Rénovation et agrandissement des installations portuaires de Rio Tinto, Fer et Titane, à Havre-Saint-Pierre

ADDENDA AU RAPPORT PRINCIPAL
Présenté au ministère du Développement durable,
de l'Environnement et des Parcs du Québec
par
Rio Tinto, Fer et Titane

Septembre 2011

Croquis de l'emprise potentielle d'une digue temporaire pour accéder aux ducs-d'Albe A, B et C.

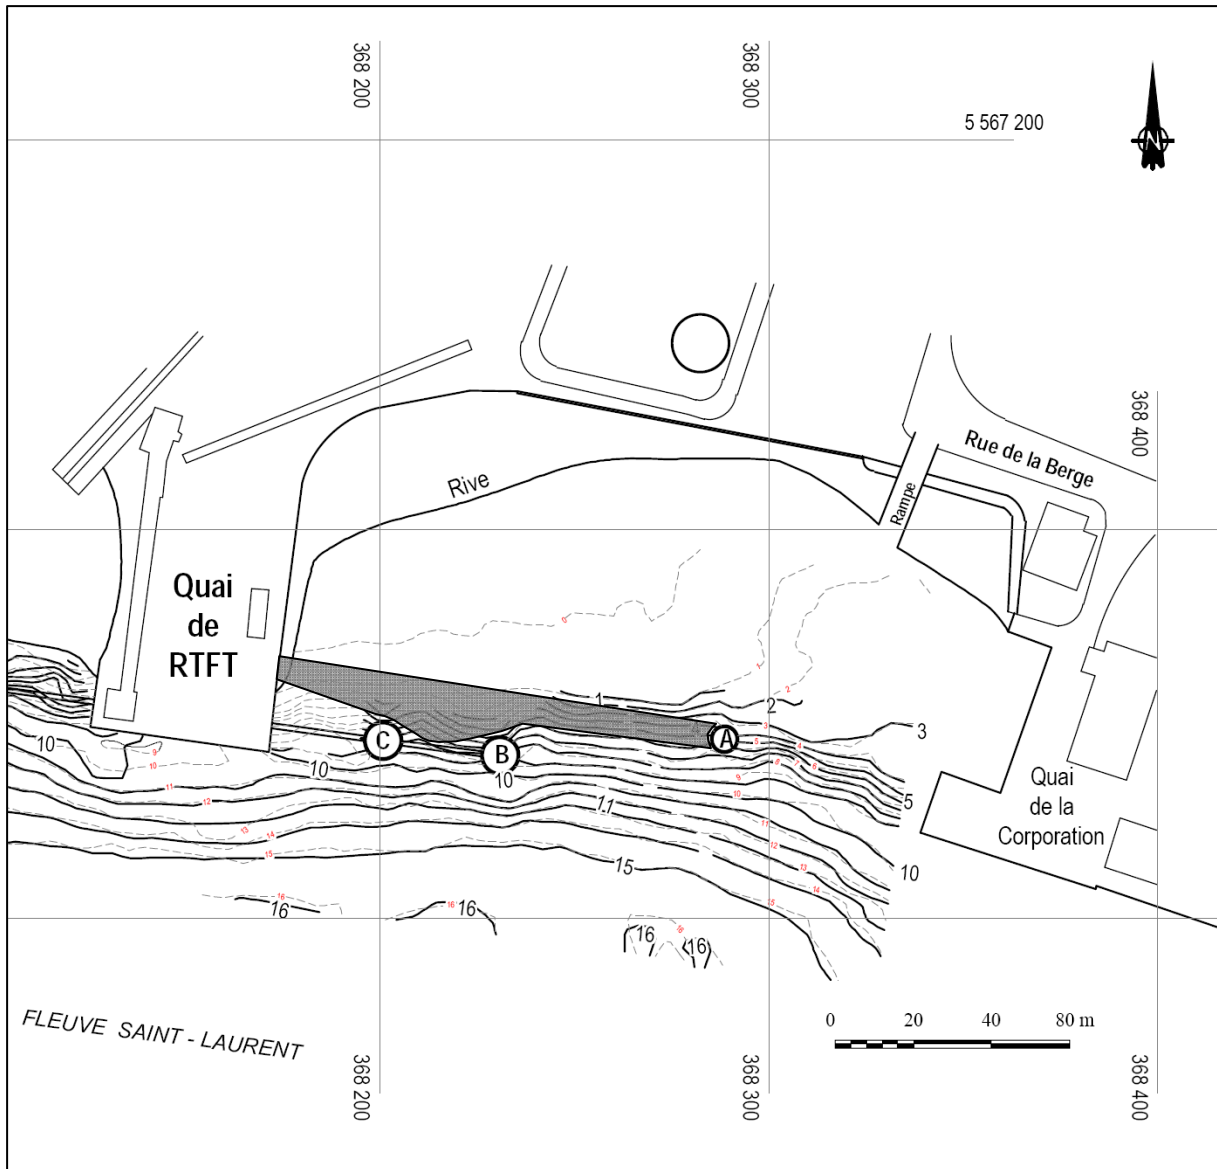
La mise en place de digues d'accès sur le fond marin engendrera une perturbation de l'habitat du poisson. L'initiateur doit favoriser l'utilisation d'équipements flottants, et ce, afin de limiter les impacts du projet sur l'habitat du poisson.

Si l'initiateur est dans l'impossibilité d'utiliser un équipement flottant, il doit fournir les superficies susceptibles d'être affectées par les digues d'accès en précisant les niveaux marégraphiques des remblais avant et après les travaux.

Les pertes engendrées par les digues d'accès devront être comptabilisées et ajoutées aux pertes totales encourues par le projet. Ces pertes supplémentaires devront être compensées afin de respecter le principe d'aucune perte nette de l'habitat du poisson.

R 2 Les documents d'appel d'offre qui seront émis par RTFT pour ce projet indiqueront que RTFT favorise l'utilisation d'équipements flottants au détriment de la mise en place de digues d'accès temporaires. Il est toutefois possible que les entreprises soumissionnaires se voient forcées d'adopter ce mode de construction, notamment pour les raisons qui sont présentées plus loin (voir R 4).

Le croquis suivant indique l'emprise de la digue d'accès temporaire qui pourrait être mise en place si cette façon de procéder est adoptée par l'entrepreneur retenu au terme du processus d'appel d'offre. Cette digue prend son origine dans l'enrochement qui ceinture le quai actuel. Tel qu'illustré, l'emprise n'empiète pas sur le milieu riverain ou sur la plage. Cette digue serait complètement retirée à la fin des travaux.

À l'empiètement total et permanent associé au projet, d'une superficie de l'ordre de 1 550 m², un empiètement temporaire de l'ordre de 1750 m² serait associé à la mise en place de la digue d'accès temporaire vers les cellules d'amarrage situées à l'est du quai.

Localisation approximative de la prise d'eau de la Poissonnerie du havre

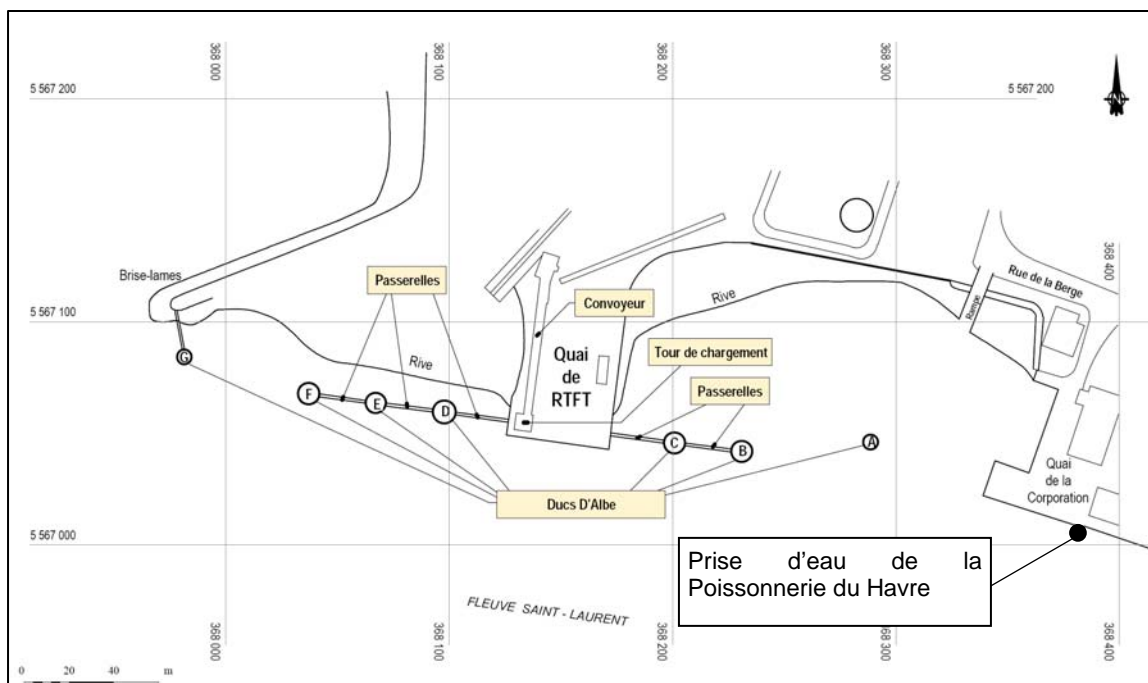
Advenant le cas où des travaux seraient effectués pendant la période d'opération de la Poissonnerie du Havre, préciser les mesures d'atténuation spécifiques qui seront prises pour limiter les impacts sur la production de l'usine de transformation de poisson en cas de

déversement de produits toxiques (hydrocarbures, solvants) à proximité de celle-ci. L'initiateur doit indiquer également la distance entre la prise d'eau de l'usine de transformation du poisson et le site des travaux de dragage et de remblayage prévu.

R 15 Un contact de la poissonnerie sera ajouté au plan d'urgence de sorte qu'en cas de déversement de produits toxiques pouvant atteindre la prise d'eau de l'usine de transformation de poisson, les responsables de l'usine seront immédiatement informés. Toutes les mesures décrites à la section 4.2.1.2 du rapport principal seront mise en œuvre.

Aucune activité de dragage d'importance, à l'exception du retrait ponctuel et local du tapis de blocs en périphérie des cellules d'amarrage, n'est prévue dans le cadre de ce projet (voir R 1). La prise d'eau de la poissonnerie se trouve à proximité de la façade du quai de la corporation, en ligne avec le coin est du bâtiment de la poissonnerie (Gerry Maloney, Poissonnerie du Havre, comm. pers.). L'entrée d'eau se trouve près du fond, à une profondeur de quelques mètres et est donc à l'abri de la grande majorité de produits toxiques qui pourraient être déversés, notamment les hydrocarbures, car ceux-ci sont plus légers que l'eau et flottent à sa surface. La position approximative de la prise d'eau est indiquée au croquis suivant. Un plan présentant la l'emplacement précis de la prise d'eau sera fourni lorsqu'il sera reçu des représentants de la poissonnerie. La distance entre le site des travaux et la prise d'eau est d'environ 100 m. Un suivi de la qualité de l'eau sera assuré pendant les travaux qui pourront avoir des effets sur la qualité de l'eau (voir R 20).

Figure QC 21 Sensibilité et classe de risque des segments de rive dans le secteur de la RPNCAM situé à proximité de Havre-Saint-Pierre

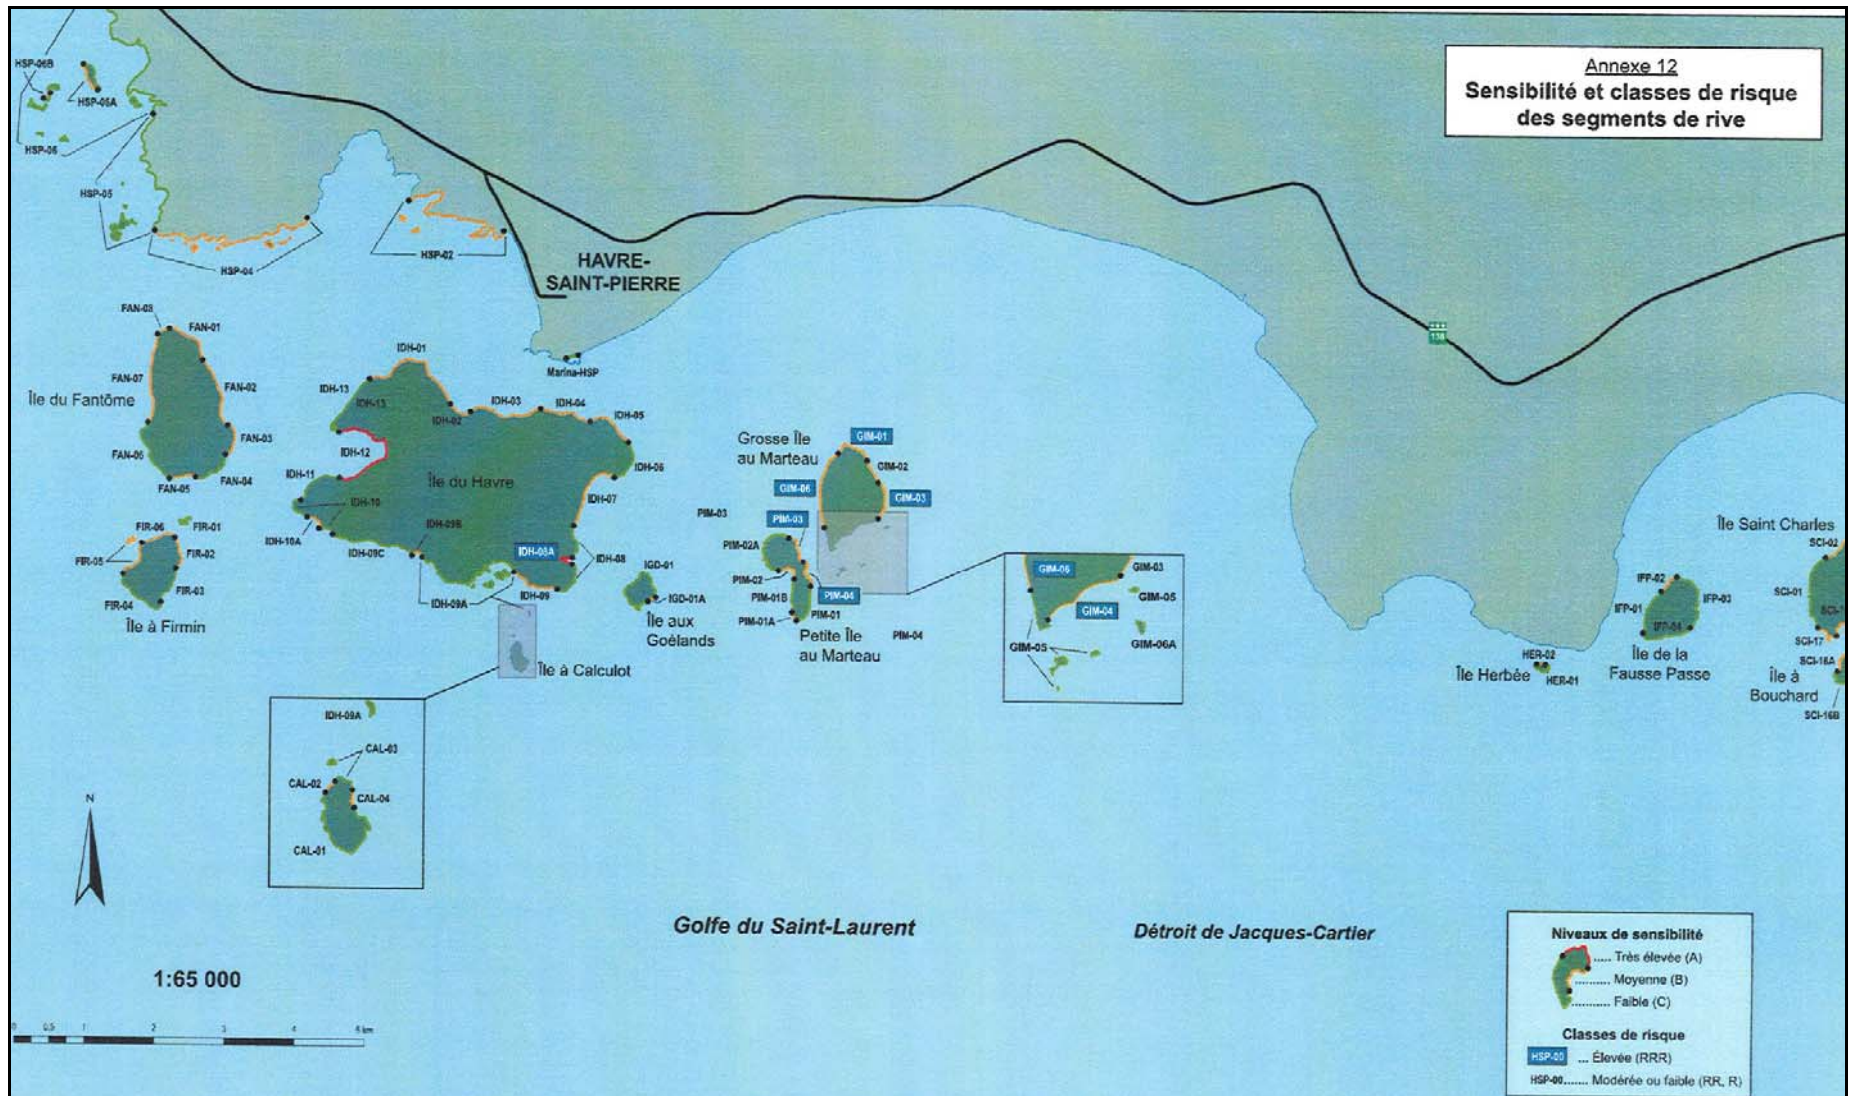
Les îles de Mingan sont considérées dans le plan d'urgence. En cas de déversement accidentel, les délais d'action pour protéger l'Archipel ou les visiteurs sont courts et des zones critiques de la Réserve de parc national du Canada de l'Archipel-de-Mingan (RPNCAM) sont connues (ex. : le marais salé de la pointe est de l'île du Havre). Les milieux sensibles et les zones critiques de la Réserve de parc national doivent être clairement identifiés dans l'évaluation environnementale et dans la procédure d'intervention.

R 21 Parcs Canada a réalisé, en 2007, une mise à jour de l'analyse des risques concernant les déversements de produits pétroliers en milieu maritime pour la Réserve de parc national du Canada de l'Archipel-de-Mingan (RPNCAM). Cette analyse est basée sur une évaluation de la sensibilité et la vulnérabilité relative des rives de chacune des îles formant l'archipel. Le document présente notamment les sept segments présentant un indice de risque composé « élevé ». Ces sept segments, qui sont identifiés sur la figure QC 21, sont situés à moins de 6 kilomètres des installations portuaires de Havre-Saint-Pierre, notamment le marais salé de la

pointe est de l'île du Havre. Il faut souligner que RTFT a participé à l'exercice mené par Parcs Canada en 2007 et que toutes les informations relatives à la mise en œuvre de l'intervention d'urgence par RTFT ont été partagées avec Parcs Canada au cours de cet exercice. Le Plan de mesures d'urgence de RTFT à Havre-Saint-Pierre tient d'ailleurs compte des éléments de sensibilité et de vulnérabilité mis en évidence par Parcs Canada. Le document présente d'ailleurs la liste des équipements qui appartiennent à RTFT et qui peuvent être mis à contribution dans le cadre d'une opération d'intervention d'urgence.

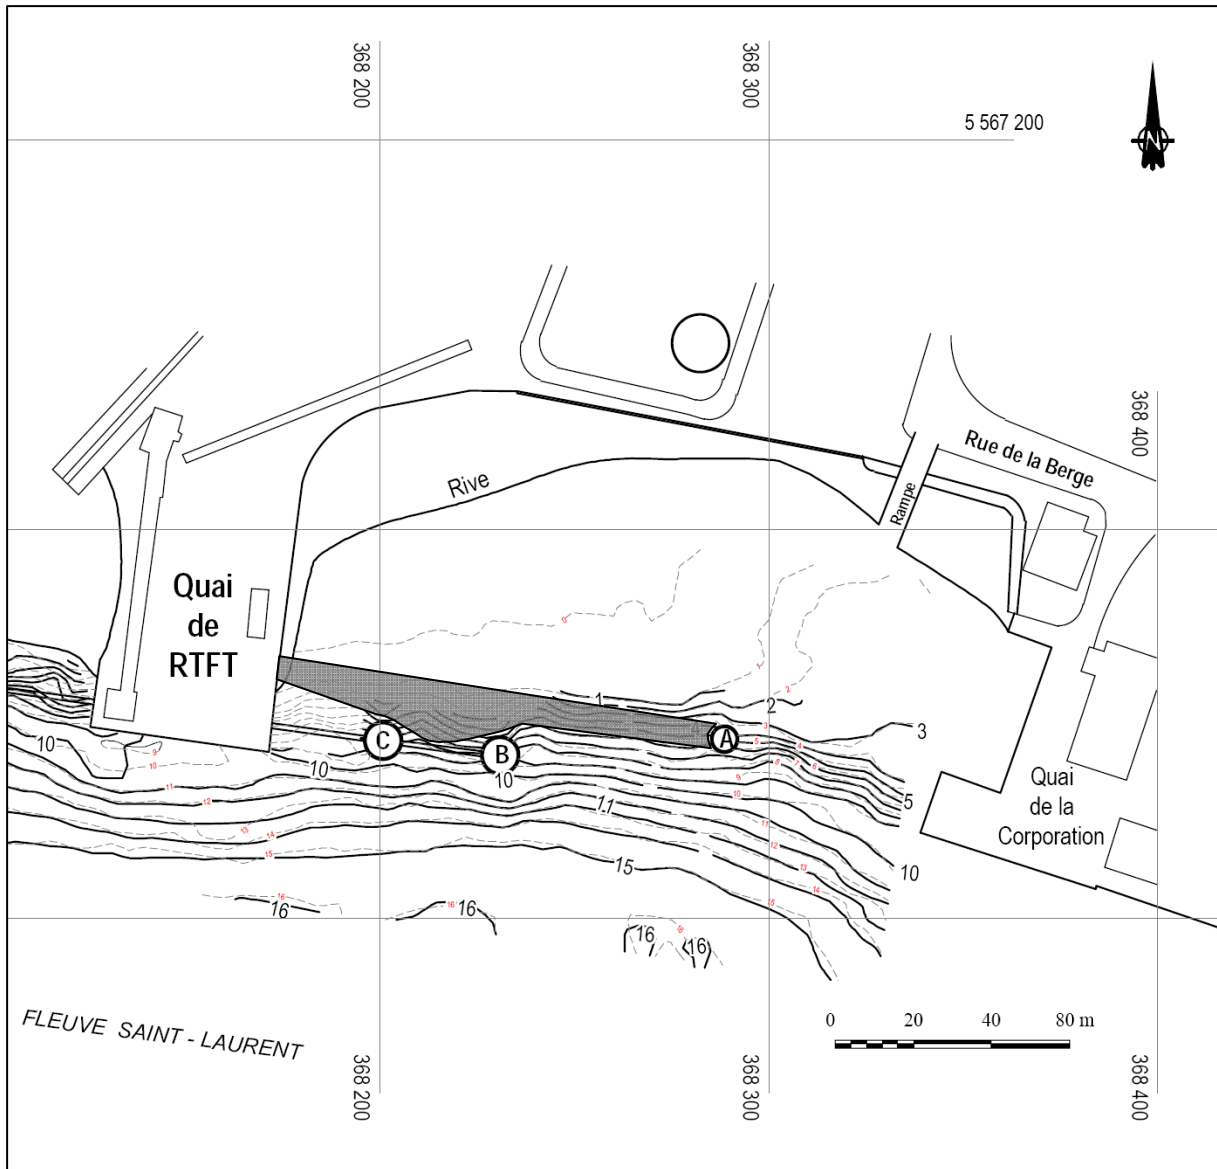
Q 4 La mise en place de digues d'accès sur le fond marin engendrera une perturbation de l'habitat du poisson. En effet, tel qu'il est énoncé à la page 64 de l'étude d'impact, « Ce remblayage aura comme effet d'ensevelir les organismes benthiques vivants dans les aires touchées ». Ce remblayage fait référence au remblayage temporaire nécessaire à la mise en place des chemins d'accès temporaire. Le requérant doit favoriser l'utilisation d'équipements flottants, et ce, afin de limiter les impacts du projet sur l'habitat du poisson.

Figure Q 14 Sensibilité et classe de risque des segments de rive dans le secteur de la RPNCAM situé à proximité de Havre-Saint-Pierre

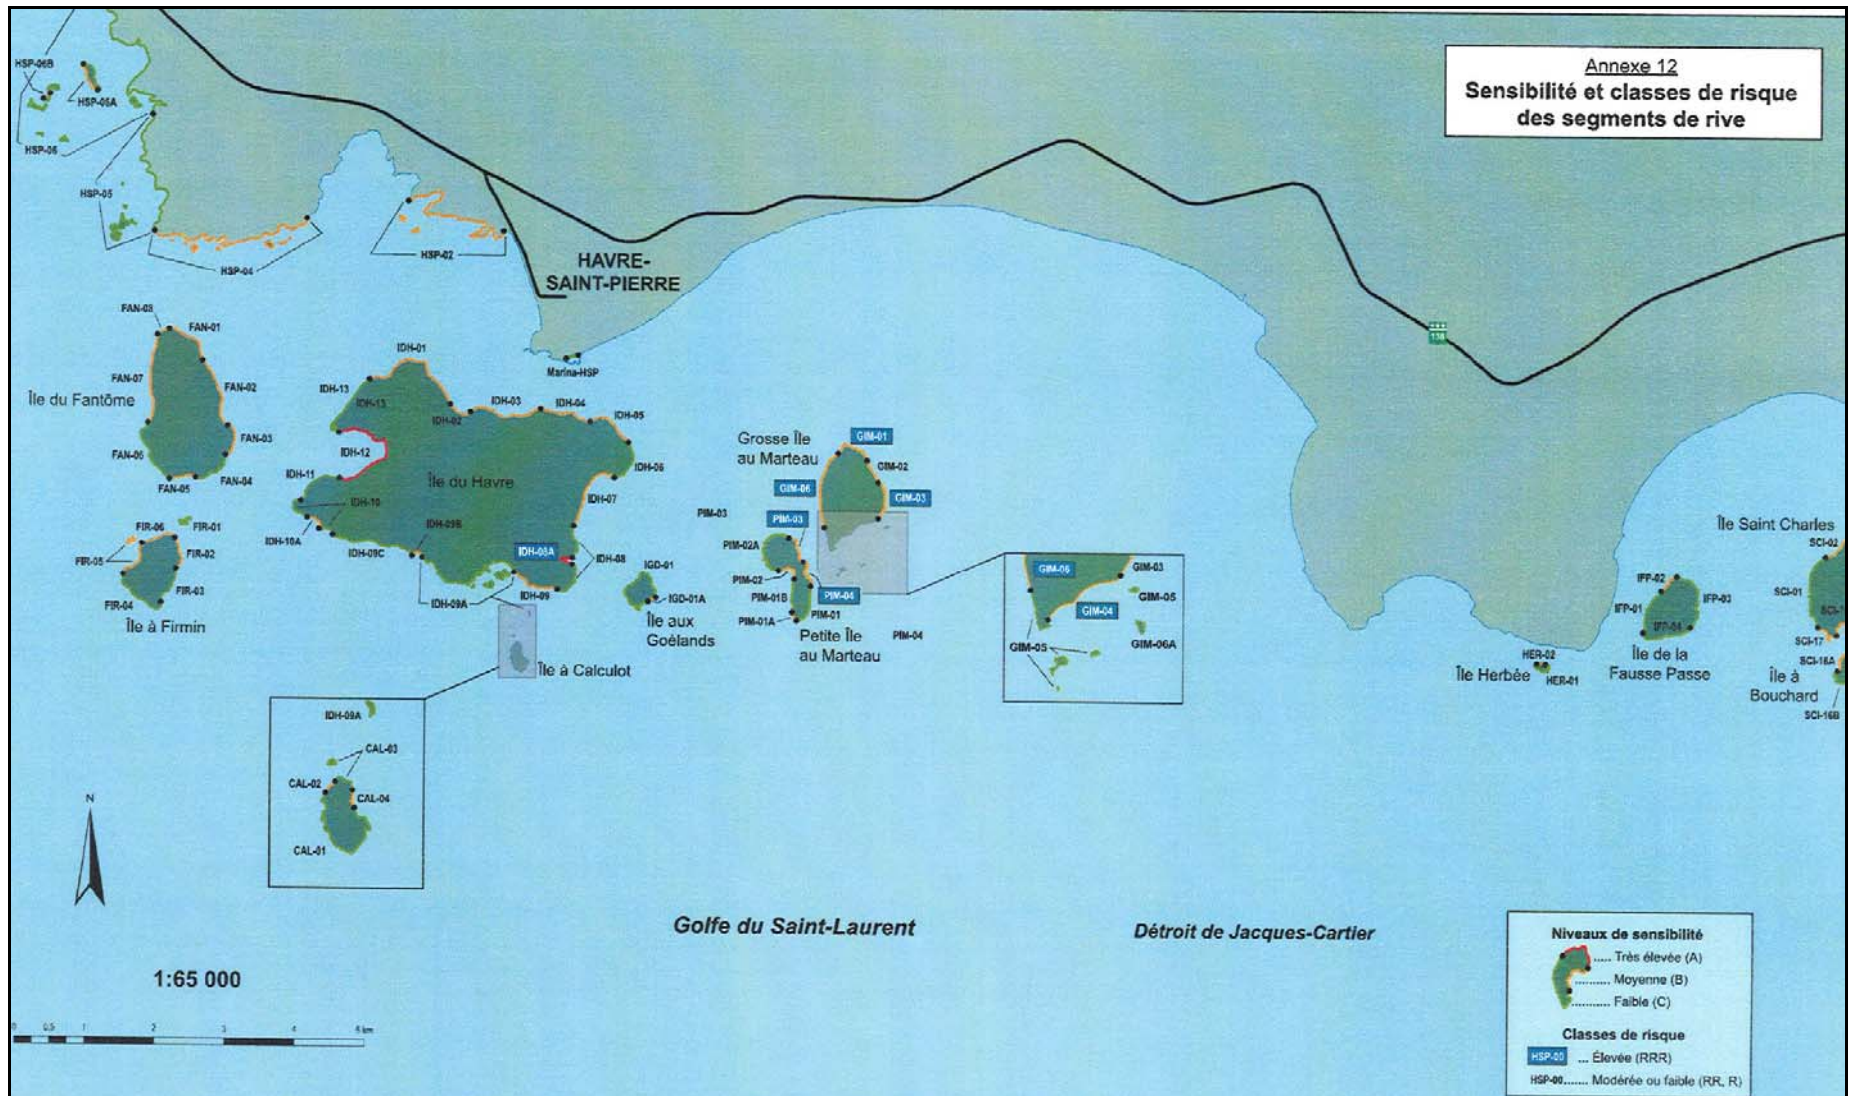
Q 14 Les îles de Mingan sont considérées dans le plan d'urgence. En cas de déversement accidentel, les délais d'actions pour protéger l'Archipel ou les visiteurs sont courts et des zones critiques de la Réserve de parc national du Canada de l'Archipel-de-Mingan (RPNCAM) sont connues (ex : le marais salé de la pointe est de l'Île du Havre). Les milieux sensibles et les zones critiques de la RPNCAM devraient être clairement identifiés dans l'évaluation environnementale et dans la procédure d'intervention.

R 14 Parcs Canada a réalisé, en 2007, une mise à jour de l'analyse des risques concernant les déversements de produits pétroliers en milieu maritime pour la Réserve de parc national du Canada de l'Archipel-de-Mingan (RPNCAM). Cette analyse est basée sur une évaluation de la sensibilité et la vulnérabilité relative des rives de chacune des îles formant l'archipel. Le document présente notamment les sept segments présentant un indice de risque composé « élevé ». Ces sept segments, qui sont identifiés sur la figure Q 14, sont tous situés à proximité (moins de 6 kilomètres) des installations portuaires de Havre-Saint-Pierre, notamment le marais salé de la pointe est de l'île du Havre. Il faut souligner que RTFT a participé à l'exercice mené par Parcs Canada en 2007 et que toutes les informations relatives à la mise en œuvre de l'intervention d'urgence par RTFT ont été partagées avec Parcs Canada au cours de cet exercice. Le Plan de mesures d'urgence de RTFT à Havre-Saint-Pierre tient d'ailleurs compte des éléments de sensibilité et de vulnérabilité mis en évidence par Parcs Canada. Le document présente d'ailleurs la liste des équipements qui appartiennent à RTFT et qui peuvent être mis à contribution dans le cadre d'une opération d'intervention d'urgence.
